ENQUETES PUBLIQUES CONJOINTES
DE MODIFICATIONS 2 ET 3
DU PLU D'ANGLET

COMMUNE D'ANGLET

RAPPORT

COMMISSAIRE ENQUÊTEUR

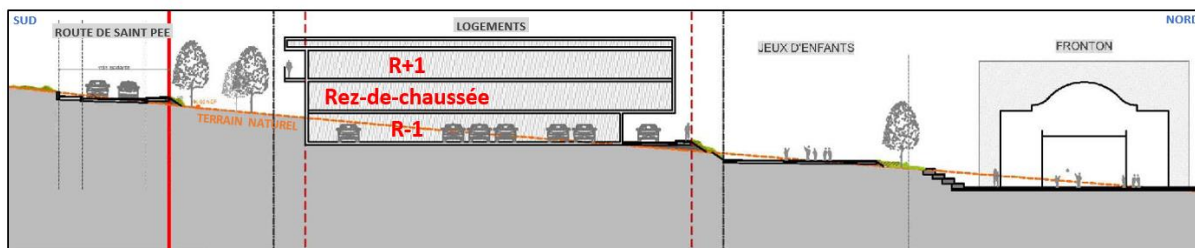
L'association Esquer Environnement met en cause la hauteur des bâtiments prévus pour les logements sociaux.

D'une part, pourquoi ne pas avoir prévu des bâtiments en R+1, comme la plupart des constructions existantes dans le quartier ?

D'autre part, elle s'interroge sur les hauteurs des bâtiments précisées sur les plans en NGF, qui correspondent plus à du R+3 qu'à du R+2 ?

La réponse aurait pu être courte et laconique: le projet ne peut en aucun cas déroger au règlement du PLU d'Anglet, qui prévoit dans cette zone des bâtiments en R+2 au maximum. Ceci s'entend, bien entendu, en y ajoutant les combles et en tenant compte de la pente naturelle du terrain. Le choix de réaliser des petits immeubles collectifs permet l'optimisation de l'utilisation de l'espace, sachant que la pente du terrain limitera l'impression de hauteur, en particulier depuis la route de St Pée.

Un certain nombre de bâtiments existants ou en projet dans le quartier sont déjà en R+2 (par exemple l'hôtel Quick-Palace) ainsi que des maisons individuelles qui profitent de la topographie pour insérer le stationnement dans la pente (pour autant elles constituent des maisons considérées comme étant du R+1).

Les hauteurs de bâtiments sont donc bien conformes à la réglementation prévue dans le PLU.

L'orientation d'aménagement (OA) indique que les constructions auront une hauteur allant de R+1 à R+2. Le secteur à plan de masse quant à lui indique des hauteurs NGF un peu plus importantes car ce second mode de calcul doit intégrer tous les éléments de structure des constructions y compris les toits, conduits... Il était donc indispensable d'indiquer une hauteur un peu plus importante pour permettre des constructions avec toiture en pente et autoriser tout élément technique pouvant potentiellement dépasser du toit. Sans cette anticipation, la ville aurait été dans l'obligation de réaliser des bâtiments avec toiture terrasse, ce qui n'était pas son souhait.

En tout état de cause, les permis de construire devront être conformes au secteur à plan de masse et compatibles avec l'Orientation d'Aménagement de Sutar qui affiche des hauteurs de R+2 maximum pour la partie nord des constructions (tenant compte de la topographie du site).
